# 审图常见问题解析

主办单位 北京市规划和自然资源委员会

2024年7月 总第12期

图1 一层平面图(局部)

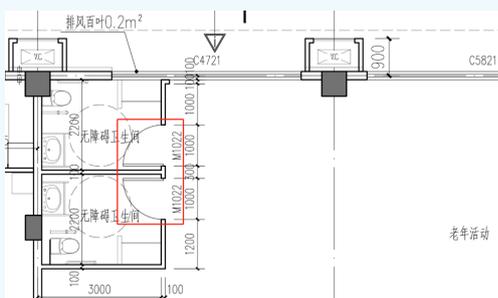
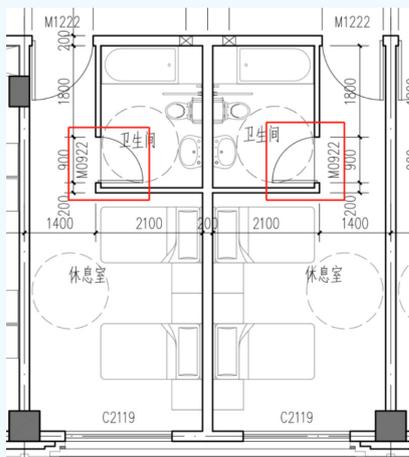
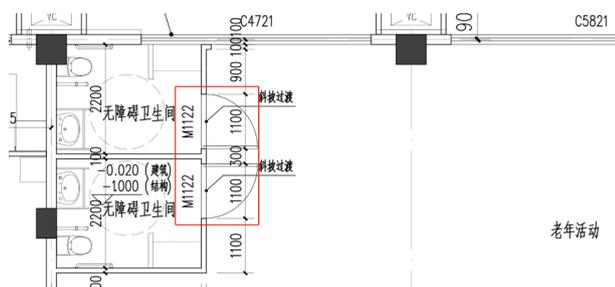
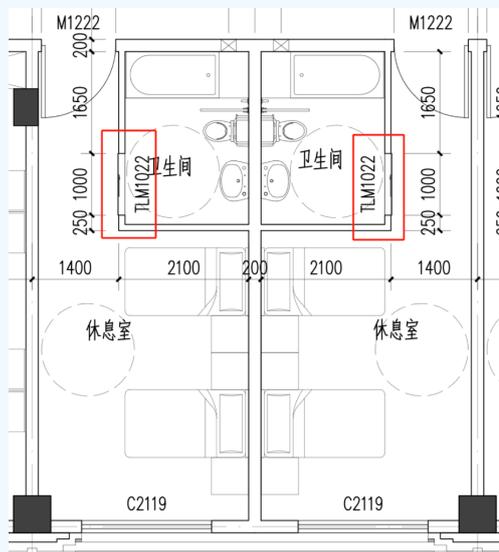
某住宅小区内配套的老年人照料设施，一层无障碍卫生间、二层老年人休息室内无障碍卫生间的门，采用向内开启的平开门，违反《建筑与市政工程无障碍通用规范》GB 55019-2021第3.2.3条第3款的要求（见图1、图2）。

(1) 该项目为老年人照料设施，按照《老年人照料设施建筑设计标准》第6.1.1条的要求，二层生活用房内的卫生间，应进行无障碍设计，属于无障碍卫生间。一、二层无障碍卫生间都应执行《建筑与市政工程无障碍通用规范》的相关要求。

(2) 依据《建筑与市政工程无障碍通用规范》第3.2.3条第3款的规定：无障碍卫生间的门应采用水平滑

动式门,或者外平开门。施工图纸中,该项目一层、二层无障碍卫生间的门采用向内开启的平开门,违反规范要求。

按照规范要求将一层无障碍卫生间的门改为向外开启的平开门,二层休息室套内卫生间的门改为水平滑动的推拉门(见图3、图4)。

图1 地下一层顶梁及人防排风竖井(局部截图)

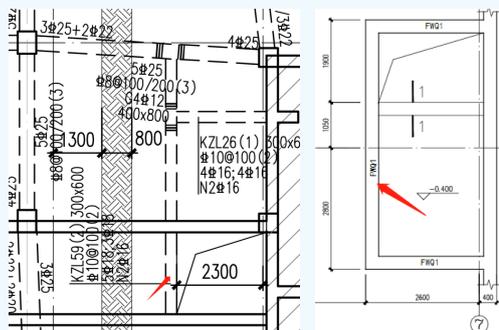
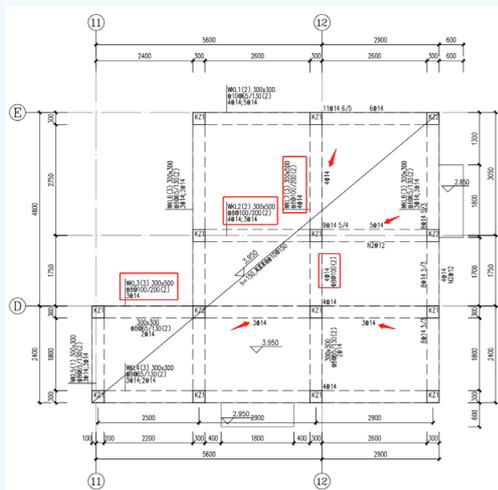
某项目承托人防外墙FWQ1的转换梁KZL59及人防战时主要出入口屋顶层平面图中WKL2/3/7加密区箍筋间距100mm,纵筋直径分别为18mm、14mm,不满足《平战结合人民防空工程设计规范》DB11/994-2021第4.6.10条“箍筋间距……不宜大于主筋直径5倍”的要求(见图1、图2)。

梁、防倒塌棚架梁等均应满足《平战结合人民防空工程设计规范》第4.6.10条的配箍要求, 以确保混凝土梁具有较好的延性。一般设计中梁箍筋的配箍率较易满足, 但是对于截面高度较小或纵筋直径较小的梁, 设计人员往往容易忽略此条中“箍筋间距不宜大于  $h_0/4$ , 且不宜大于主筋直径的5倍”的规定; 另外, 对于连续次梁, 由于通常不设置箍筋加密区, 也导致此问题多发。

本项目图1中的连续梁KZL59主筋直径18mm, 图2中防倒塌棚架框架梁WKL2/3/7主筋直径14mm, 在距支座边缘1.5倍梁的截面高度范围内箍筋间距为100mm, 大于主筋直径的5倍, 不满足《平战结合人民防空工程设计规范》第4.6.10条的要求。

直接承受人防荷载的构件, 尤其应注意控制人防连续次梁及防倒塌棚架梁等构件在距支座边缘1.5倍梁的截面高度范围内的箍筋间距, 以满足规范相关构造要求。

图1 三层电池室B通风平面图

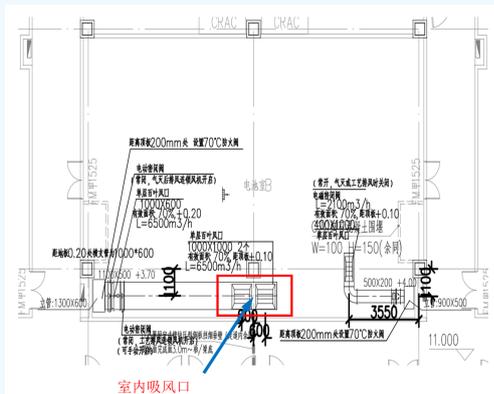
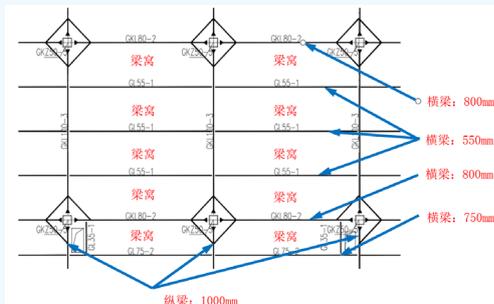
图1中电池室B设置排除氢气与空气混合物的全面通风系统，其室内吸风口上缘至顶棚平面的距离不大于100mm，可以满足《工业建筑供暖通风与空气调节设计规范》第6.3.10条第1款规定。设计有意识地在房间中部纵梁2侧分别设置1个单层百叶室内吸风口，但是图2中电池室B上空横向设置了多道高度为550~800mm的结构梁，纵梁与横梁形成的梁窝高度大于100mm，这些梁窝和设置吸风口的梁窝之间未设置孔洞、连通管之类的导流设施，一旦室内氢气放散，就容易形成有爆炸危险气体排出的死角，不符合《工业建筑供暖通风与空气调节设计规范》第6.3.10条第2款的规定。

应在结构梁上部设置孔洞、连通管之类的导流设施或者在每个梁窝设置上缘至顶棚平面的距离不大于100mm的室内吸风口，避免形成有爆炸危险气体排出的死角。

图1 进风口部平面图

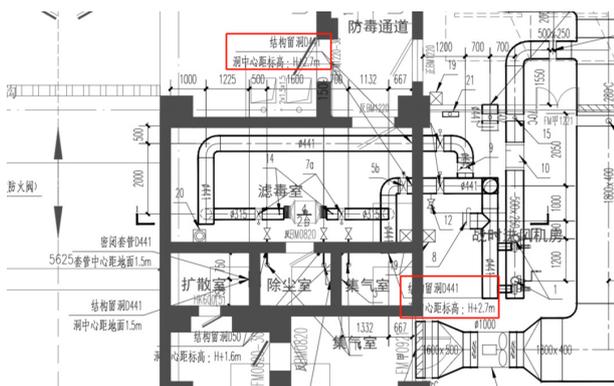
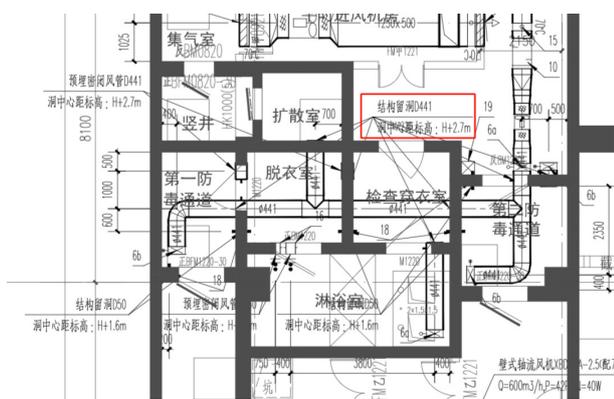
某人防工程一等人员掩蔽所，其进、排风口部通风管道穿防护密闭墙未预埋密闭管，仅预留结构洞口，不满足通风系统防护密闭要求（见图1、图2）。

通风管穿过防护密闭墙的防护密闭做法，满足密闭防毒性能要求的是预埋防护密闭风管，而不是套管或预留洞，后期安装时风管直接和预埋管焊接，因此预埋的风管管径和需要连接的风管管径应一致。本工程人防进、排风口部，多处穿过防护密闭墙的通风管，仅预留了结构洞口，违反《平战结合人民防空工程设计规范》第5.2.20条的规定。

为避免造成施工单位漏装、误装，应在图纸中明确表示出每一个防护密闭管穿墙的具体位置和风管尺寸，不能仅在设计说明中提要求、列出采用的国标图集等。国标图集《人民防空地下室通风设计》07FK02中给出了另外几种防护密闭穿墙管的做法，在工程设计和施工中均可采用。

图3 四~六层C区走道照明配电箱系统图

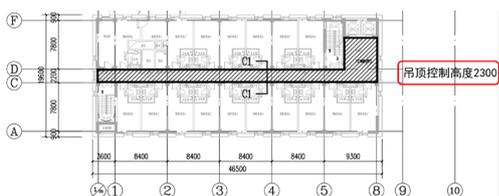
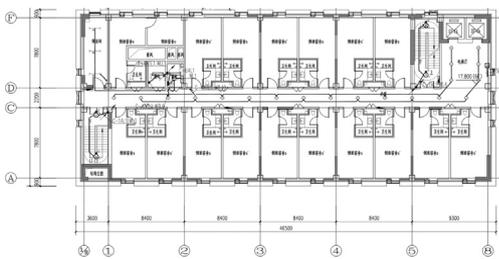
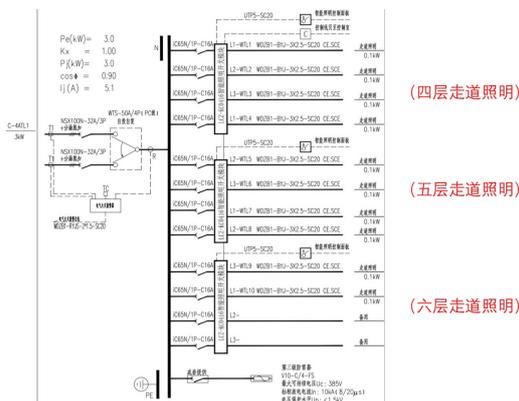
某实验室业务用房项目，总建筑面积48040m<sup>2</sup>，建筑类型为多层公共建筑。室内较多公共走道设置的吊顶净高≤2.5m，以六层C区为例，建筑走道净高平、剖面见图1，灯具图例安装方式和照明平面设计见图2，走道正常照明灯具采用吊顶嵌入式安装、安装高度距地2.3m，其照明配电回路未设置剩余电流动作保护电器作为附加防护，见图3。

距地面2.5m及以下的高度，为正常情况下人体可能接触到的高度范围，即“伸臂范围”。为防电击危险，提高安全性，在伸臂范围内安装的正常照明灯具，当采用交流低压配电时，需要加装剩余电流动作保护电器作附加防护。照明设计应注意核实灯具实际安装条件。

(1) 优化管线综合设计，适当提高吊顶高度，满足灯具安装高度距地大于2.5m。

(2) 受建筑层高及管线敷设等条件限制，吊顶净高无法大于2.5m时，在走道照明配电箱（本例中C-4ATL1箱）相应的走道照明配电回路加装剩余电流动作保护电器，满足规范要求。

图2 缓和曲线示意图

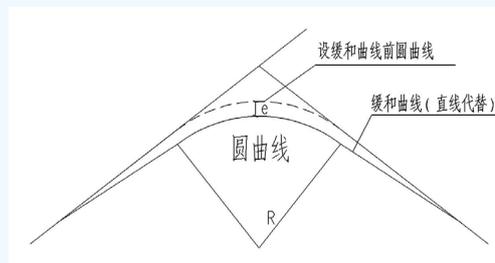
某城市支路，设计速度30km/h，折点处设置圆曲线，圆曲线长度不满足《城市道路路线设计规范》CJJ 193-2012第6.3.4条平曲线最小长度要求。定线关系图如图1所示。

设计单位解释，《城市道路路线设计规范》第6.3.3条第4款规定了“当设计速度小于40km/h时，缓和曲线可采用直线代替”，因此，认为缓和曲线可以采用圆曲线代替。

“当设计速度小于40km/h时，缓和曲线可采用直线代替，直线长度应满足缓和曲线最小长度的要求。”其中的“缓和曲线可采用直线代替”中所指直线并不是直线和圆曲线直接相连接（基本型L-R-L）情况的直线（切线），而是直线和圆曲线之间采用缓和曲线连接（标准型A-R-A）情况中的缓和曲线可用直线代替。直线和圆曲线之间插入缓和曲线后，与直线和圆曲线直接相连接比较，会产生位移量 $e$ 。二者的圆曲线位置是不一样的。如图2所示：

此条为设计违反强条的高频条款。通常设计人简单理解为当设计速度小于40km/h采用基本型L-R-L线形时，缓和曲线可以不设，即以圆曲线两侧的切线代替缓和曲线。这个理解是错误的。当缓和曲线采用直线代替时，直线长度应满足缓和曲线最小长度要求。

图1 出入口防护段照明平面

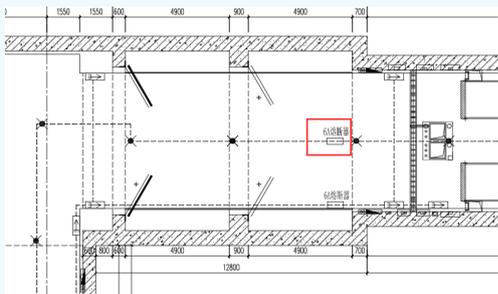
非防护区与防护区内应急照明采用共用回路供电、在防护密闭门内设熔断器,不符合《平战结合人民防空工程设计规范》DB11/ 994-2021第7.5.24条及《建筑电气与智能化通用规范》GB 55024-2022第4.5.6条规定。

消防应急照明配电箱或集中电源的输入及输出回路中,接入消防应急照明系统以外的开关装置,会导致消防应急照明不能正常工作。在火灾等紧急情况下,影响消防应急照明发挥应有的功能。

人防防护区内照明电源回路与非防护区照明灯具电源回路分开配电,避免战时共用回路时,防护区以外的照明灯具受冲击波作用,发生短路而影响到防护区内的照明。

在《人民防空地下室设计规范》(2023年版)实施后,《平战结合人民防空工程设计规范》第7.5.24条规定的“当防护区内和非防护区灯具共用一个电源回路时,应在防护密闭门内侧设置短路保护装置”的做法不应再采用。

地铁车站战时人员主要出入口防护密闭门外侧的应急照明采用单独回路供电。次要出入口防护密闭门外侧以及新风道、排风道防护密闭门外侧的应急照明采用单独回路供电,也可以从非防护区应急照明电源引接。

图1 05S804国标图集蓄水池总布置图局部

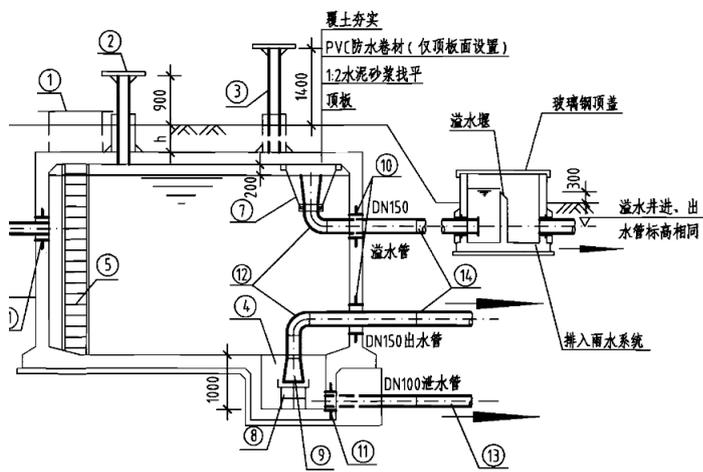
图1中清水池溢流管通过溢水井和雨水管道连接, 存在昆虫爬入和溢水井内存水、发臭的可能。井内存水时, 即可能引起蚊虫孳生, 又可能导致倒灌。实际运行中曾有此种情况发生。故05S804图集集中溢水管、溢水井及排水下游的做法不符合《城市给水工程项目规范》第2.2.13条的规定。

图2 生活饮用水调蓄设施总布置图局部

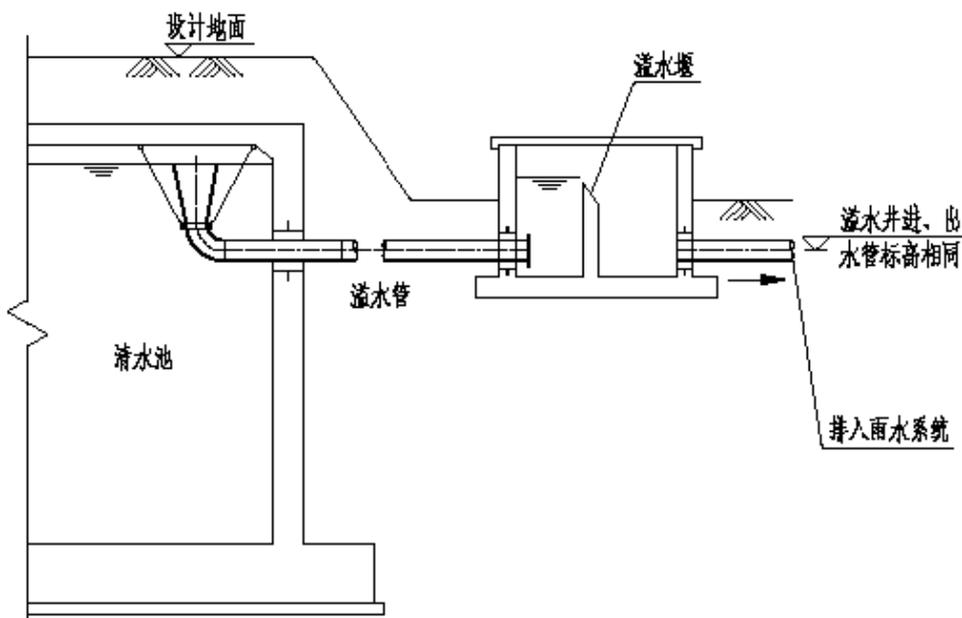
图2中, 拍门的密封性不够可靠, 并且打开拍门需要一定的水头。与图1设计存在的问题相似, 不建议此种做法。
